改善箇所説明図

改善の内容

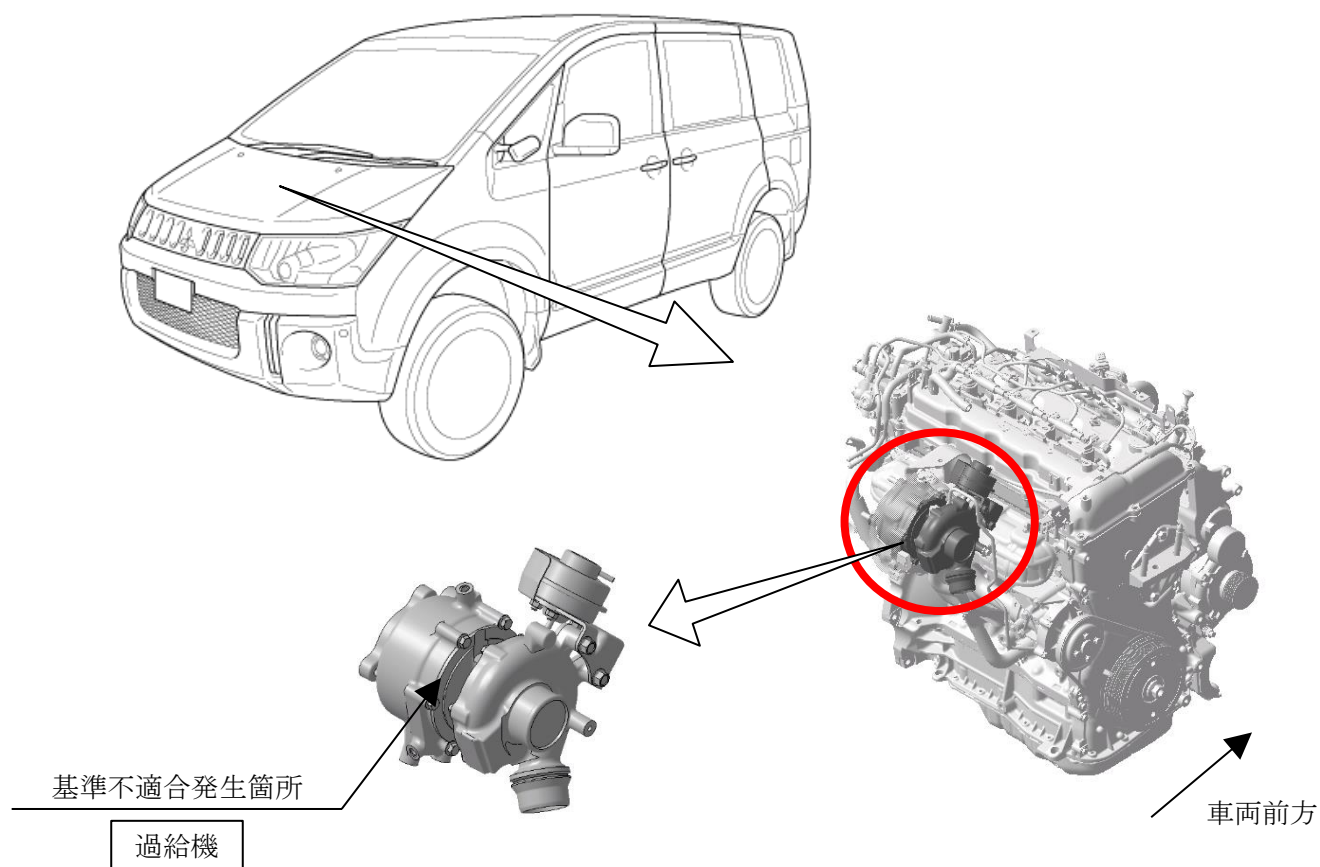
過給機において、ハウジング接合部のシールリングの設定に不備があり、構成部品の精度ばらつきによっては使用過程においてシール不良に至るものがある。そのため、シール不良部位から排気ガスが漏れるおそれがある。

全車両、過給機の製造番号を確認し、対象のものは対策品と交換する。なお、部品が準備でき次第、部品交換を改めて案内する。

注：図中の 内は、確認、交換する部品を示す。
